Hospital
Reina Sofía de España E.S.E.
LERIDA - TOLIMA - NIVEL II

INDICE DE SEGURIDAD HOSPITAL REINA SOFIA ESPAÑA E.S.E. LERIDA TOLIMA COLOMBIA

**INFORME DE EVALUACIÓN DEL
ÍNDICE DE SEGURIDAD HOSPITALARIA
HOSPITAL REINA SOFIA ESPAÑA LERIDA TOLIMA**

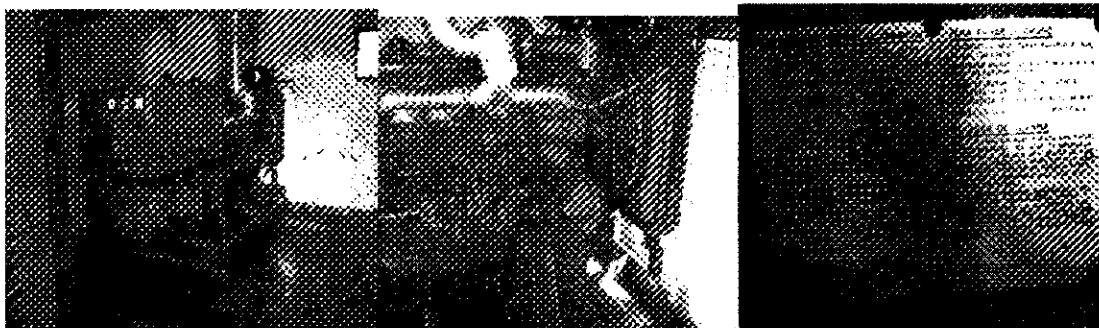
Argumentación: La calificación se estima Alta, toda vez que se cuenta con planta eléctrica de respaldo con capacidad de suministrar energía a toda la Institución pero no cuenta con tanque, se tiene cuatro pimplinas de cinco galones. A partir del mes de julio se tiene un contrato de mantenimiento de la planta, no se evidencio bitácora de mantenimiento de la planta eléctrica adicionalmente se verificó que el equipo se encuentra bajo contrato de mantenimiento. No se tiene planta auxiliar de respaldo en caso que se presente falla de la planta principal.

Recomendación: No se evidencio tanque de almacenamiento que garantice la alimentación de la planta para 72 horas como mínimo. Además se debe estudiar la posibilidad de adquirir una nueva planta de respaldo que sirva como planta de respaldo a la ya existente.

14. La fuente alternativa de energía eléctrica se encuentra adecuadamente protegida de los fenómenos naturales?

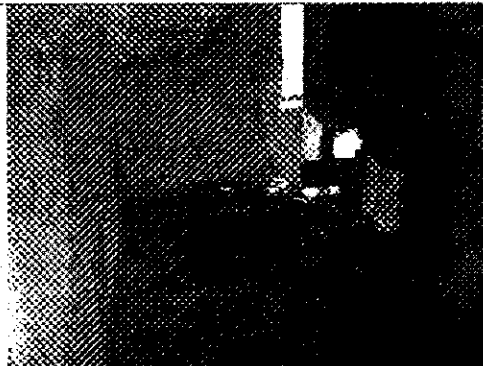
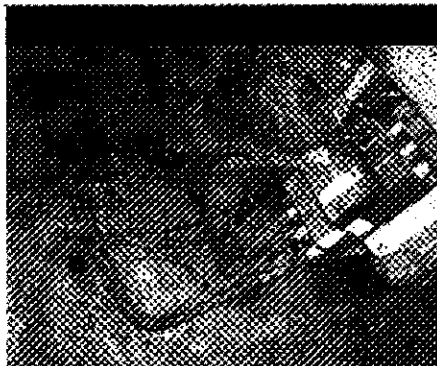
Argumentación: La calificación se estima Medio porque la fuente alternativa de energía eléctrica cuenta con un ambiente propio y exclusivo, sin embargo;

- ✓ El equipo no se encuentra anclado a su base,
- ✓ No se cuentan con depósitos de reserva de combustible.
- ✓ La forma de las conexiones de las líneas eléctricas, no garantizan seguridad
- ✓ Se encontró material inflamable en el área.
- ✓ El extintor está ubicado en la parte externa, es de polvo químico seco de 10 libras, para la carga combustible que se maneja en el lugar es insuficiente.

Recomendaciones: Anclar la planta eléctrica, acondicionar depósito de combustible que garantice una reserva para 72 horas, Ubicar un extintor de mayor capacidad por la carga combustible que se maneja en este lugar.

18. ¿Los sistemas de comunicación del hospital se encuentran operativos?

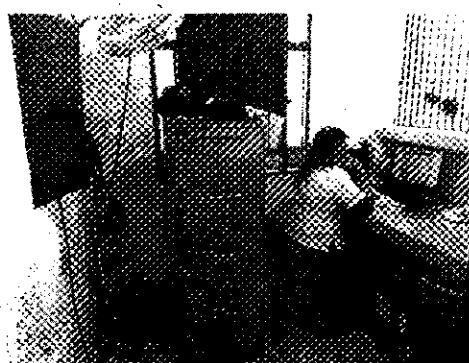
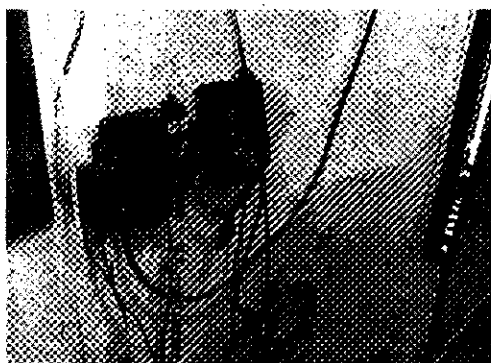
Argumentación: No se cuenta con central telefónica que garantice la comunicación permanente con las demás áreas.

Se cuenta con un sistema de alta voz pero no se encuentra en funcionamiento.

Además se debe habilitar el radio base que se encuentra dañado y diseñar un plan de mantenimiento preventivo para el sistema de comunicaciones de la institución.

22. ¿Los depósitos de agua se encuentran protegidos?

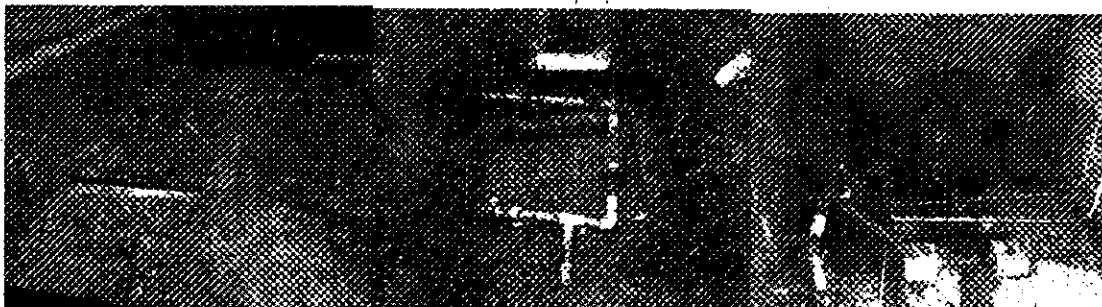
Argumentación: La calificación se estima como media, porque a pesar que los tanques existentes se encuentran enterrados, en un espacio exclusivo y seguro, de acceso restringido, con tapa, acceso restringido a las bombas de presión y que no se observa averías en las paredes y se realiza mantenimiento preventivo, lavado y desinfección cada seis meses.

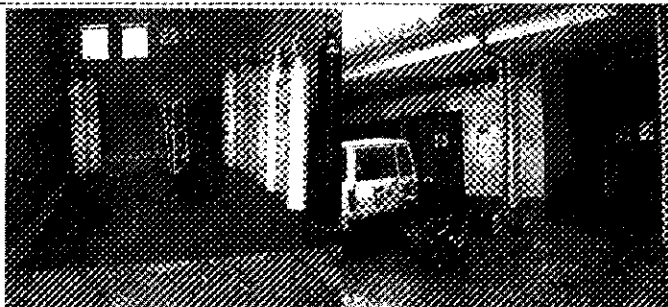
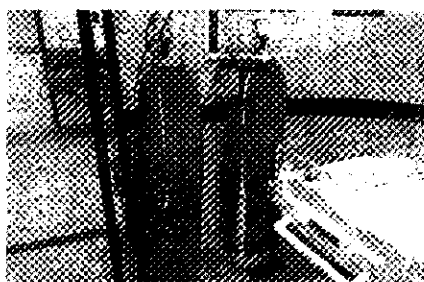
Argumentación: Se encontró que en el depósito de gases medicinales, el cual se encuentra ubicado en la zona de la planta eléctrica del hospital, un gran porcentaje no tiene sistema de sujeción ni protección con caperuzas, además no se cuenta con puerta de restricción de acceso a personal particular.

Recomendación: Anclar todos los cilindros de gases medicinales a la pared donde se pueda soportar y garantizar que no tendrán volcamiento, no solamente en el área de almacenamiento, sino en cada uno de los lugares donde se tenga un cilindro de oxígeno o de gases medicinales.

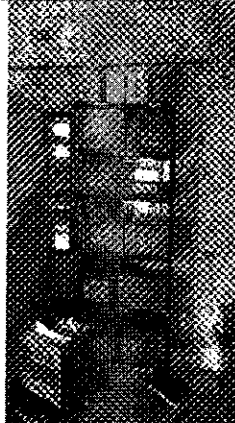
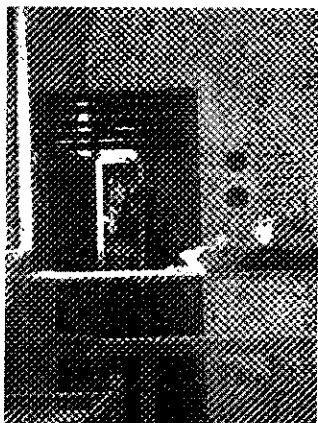
Argumentación: A nivel general la estantería del establecimiento de salud no presenta ningún tipo de anclaje y sus contenidos no poseen medidas de protección, adicionalmente se observa elementos almacenados sobre las estanterías sin ninguna medida de protección.

Los contenidos de los muebles de piso y pared no presentan ninguna medida de protección.

Recomendaciones: Anclar adecuadamente el total de las estanterías, asegurar sus contenidos con algún tipo de protección como por ejemplo rebordes, barandas, cintas elásticas y evitar colocar elementos pesados en los lugares altos de las estanterías.

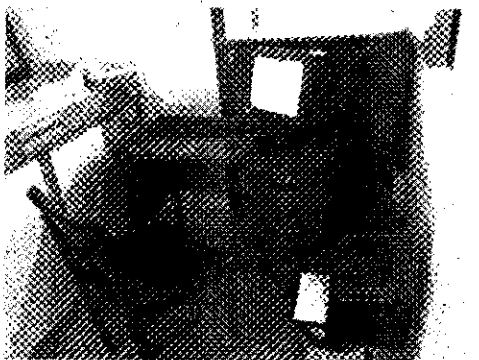
Argumentación: En general en la institución, el equipamiento de oficina (computadores e impresoras) carecen de elementos de protección y no se garantiza la estabilidad y fijación que impida su volcamiento o caída.

Recomendaciones: Acondicionar medios de sujeción para todo el equipamiento de oficina de la institución de tal manera que impidan su caída en condiciones normales y principalmente durante la ocurrencia de un evento adverso.

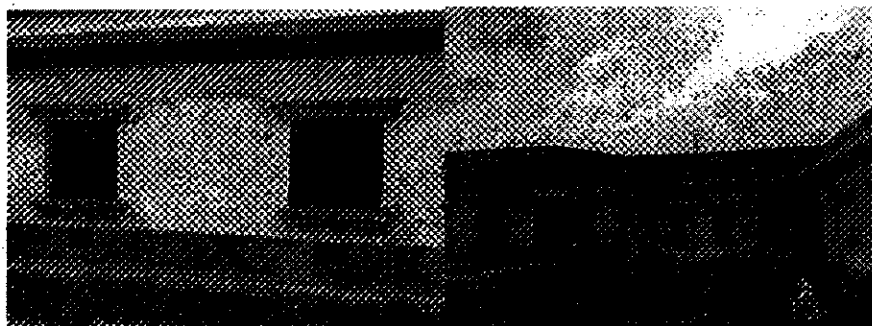
Argumentación: Aunque las puertas están en buen estado de conservación, presentan vidrio en su estructura y su rotura afectan la seguridad de la institución, inhabilitaría espacios para el correcto funcionamiento, por el desprendimiento de los vidrios y porque permitiría el paso de lluvias y fuertes vientos.

Recomendaciones: Implementar películas de protección, colocar vidrios de seguridad, vidrios laminados o policarbonatos que garanticen la seguridad en las puertas.

49. El sistema de iluminación –interno y externo – del establecimiento es seguro y se encuentra en buen estado?

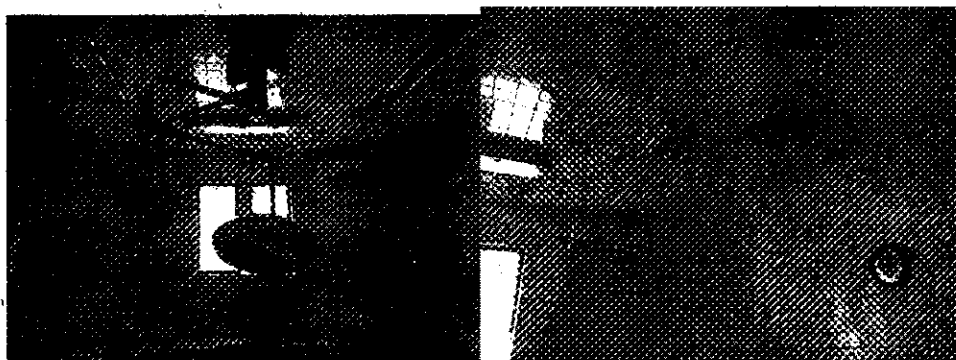
Argumentación: El estado de conservación y mantenimiento es regular, algunas lámparas no funcionan y no poseen acrílico de protección, tuberías quemadas o que funcionan parcialmente.
